Código encuesta: EC05298-3

Centro: UE Fiscal Dr. José María Velasco Ibarra

Contenido:
Modificación de baños del bar

Contenido: Modificación de entrada principal (2 de 5)

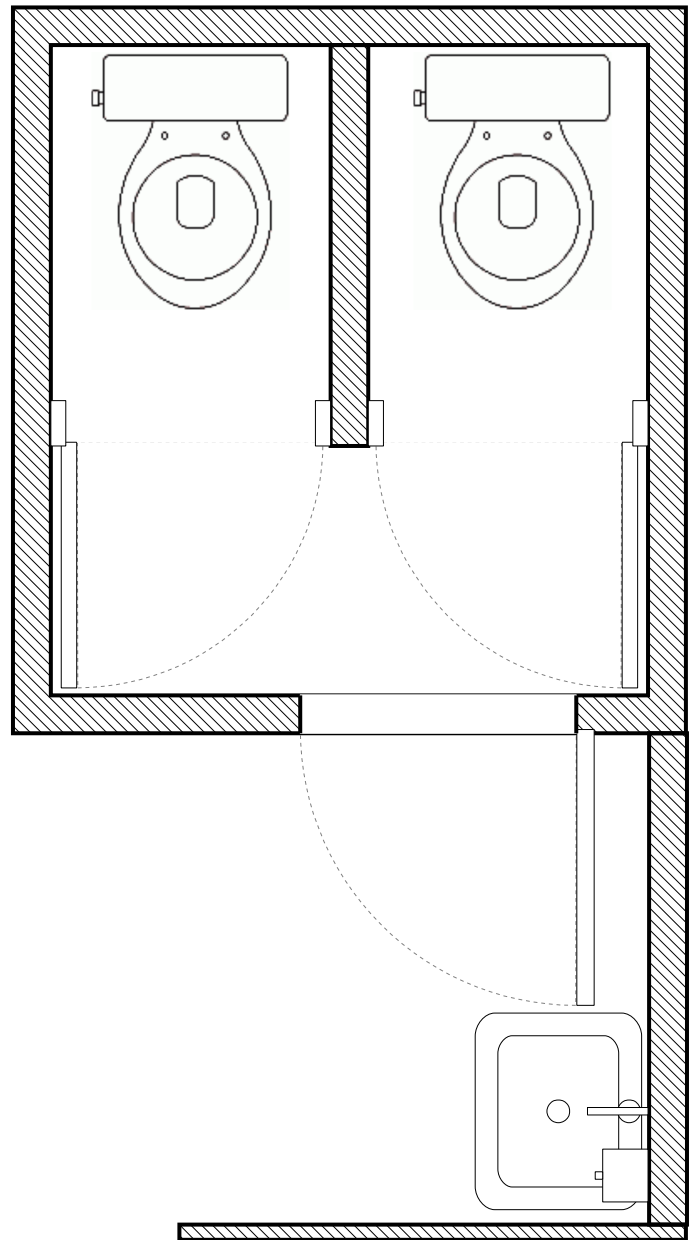
1. Remover el lavamanos no. 98 y sellar puntos de agua y desagüe.
2. Verificar dimensiones del vano en cada cubículo de los inodoros 96 y 97 y fabricar puertas tamboradas.
3. Colocar puertas tamboradas en los cubículos de retretes nos. 96 y 97.
4. Colocar señalética de separación por sexo: mujeres en no. 96 y hombres en no. 97.
5. Rehabilitar fregadero no. 100 que está junto a esta batería en el pasillo de entrada.
6. Instalar dispensador de jabón para fregadero no. 100.
7. Desalojar trozos dañados de cielo raso de gypsum.

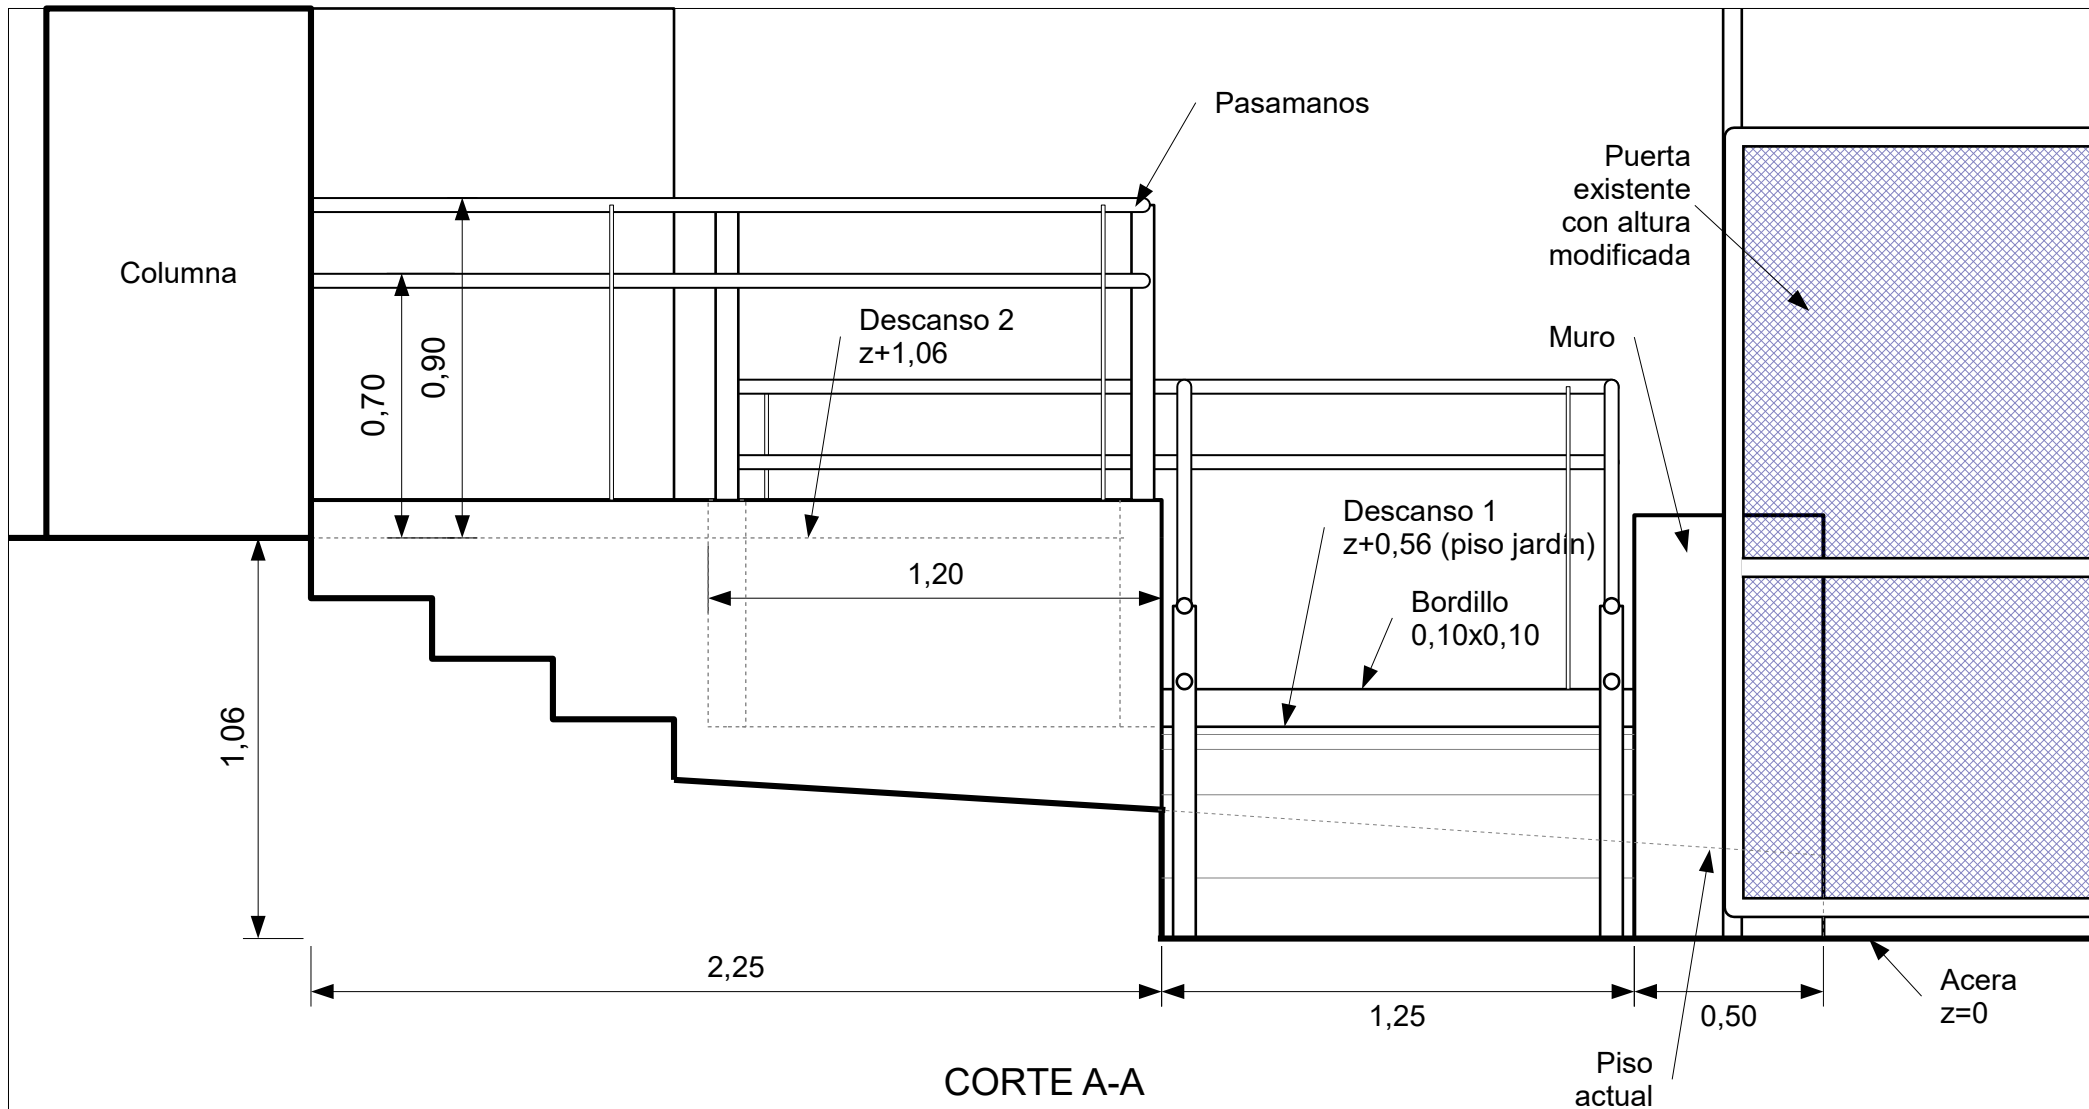
Las cotas relativas en este esquema son aproximadas. Las cotas se verificarán en obra y se ajustarán dimensiones de la rampa tal que se respete la pendiente máxima de 8%.

CORTE B-B

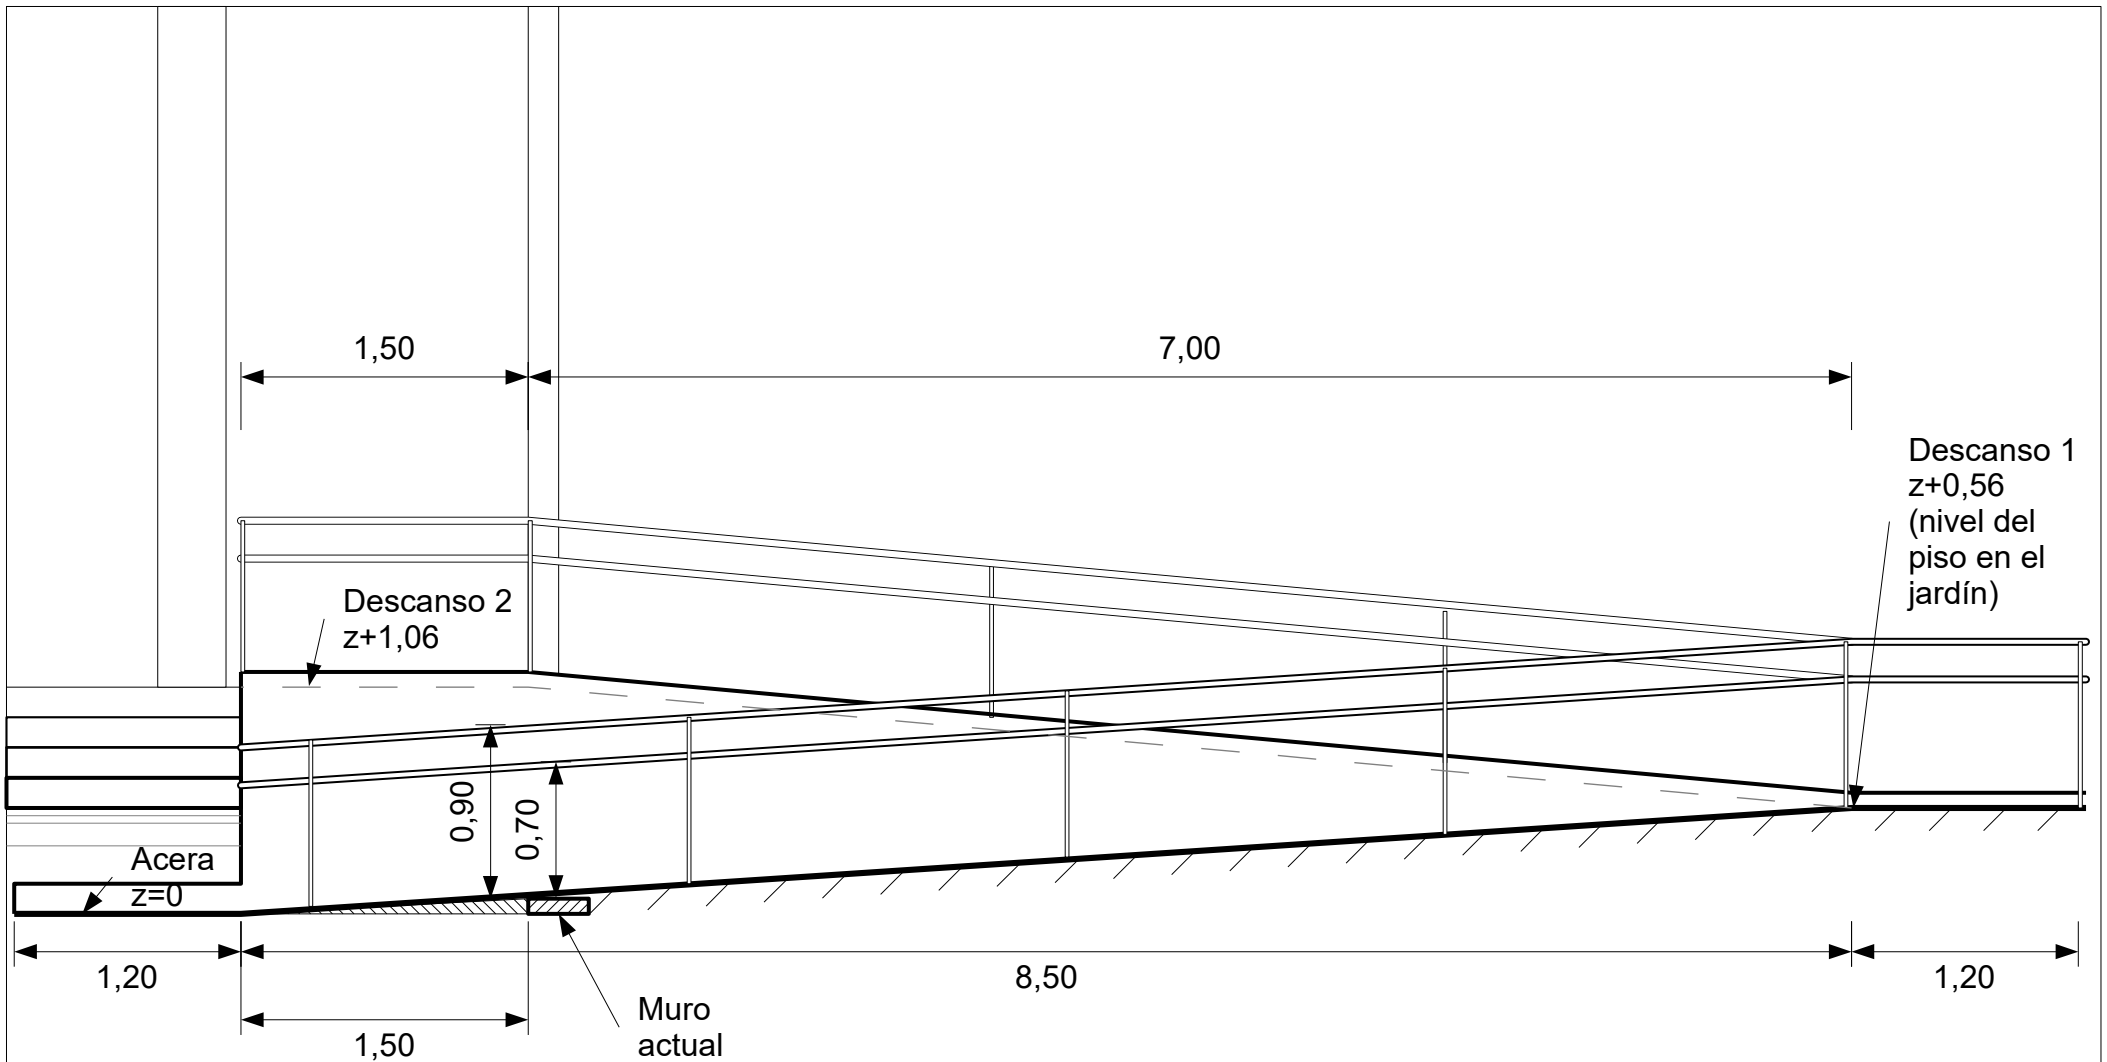
Las cotas relativas en este esquema son aproximadas. Las cotas se verificarán en obra y se ajustarán dimensiones de la rampa tal que se respete la pendiente máxima de 8%.

Código encuesta: EC05298-5	Escala: 1:20
	Centro: Jorge Washington	Fecha: diciembre 2020
	Ubicación: Centro Histórico, Quito	Elaboración: Ing. Pablo Daza Donoso
	Contenido: Modificación de entrada principal (5 de 5)

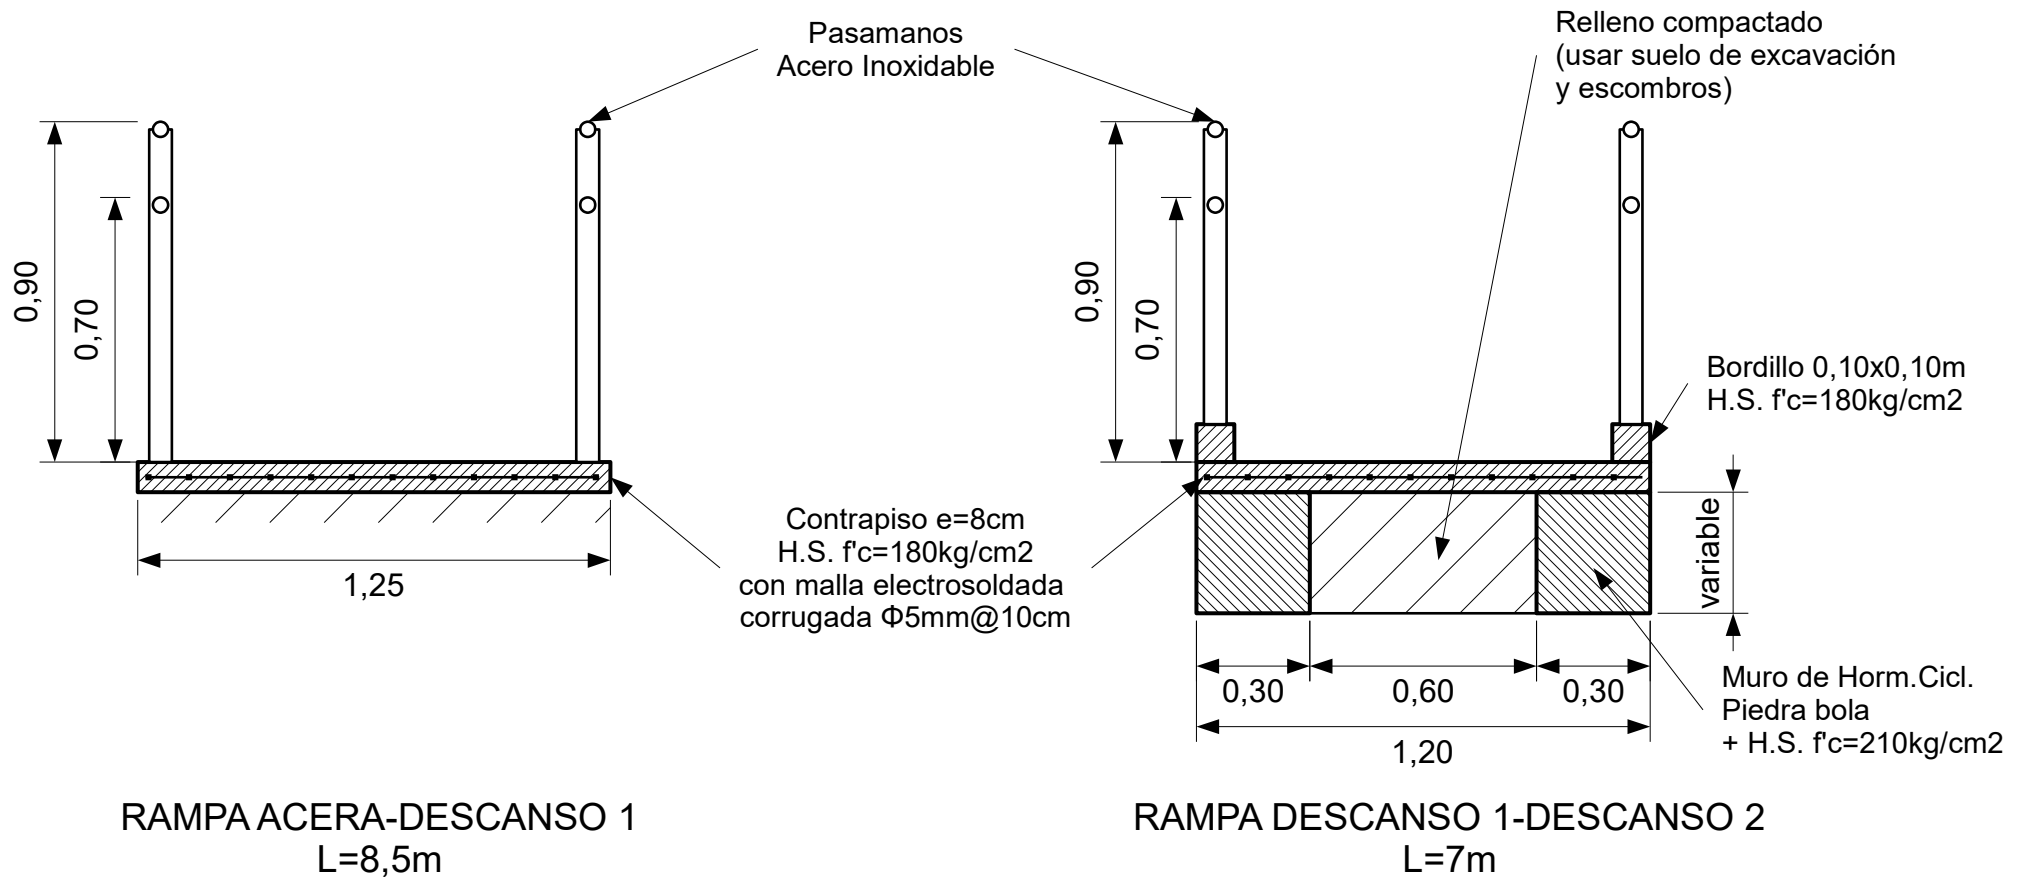
La rampa desde el nivel de la acera hasta el Descanso 1 se asentará sobre el suelo natural con contrapiso. La rampa desde el Descanso 1 hasta el Descanso 2 y la plataforma del Descanso 2 se elevarán sobre el nivel del terreno con muros de hormigón ciclópeo de 30cm de espesor con relleno compactado de suelo del sitio y escombros de la obra, más un contrapiso sobre los muros y el relleno. Las paredes expuestas de la rampa se enlucirán con mortero 1:4 y se pintarán con un color similar a la fachada de la escuela.
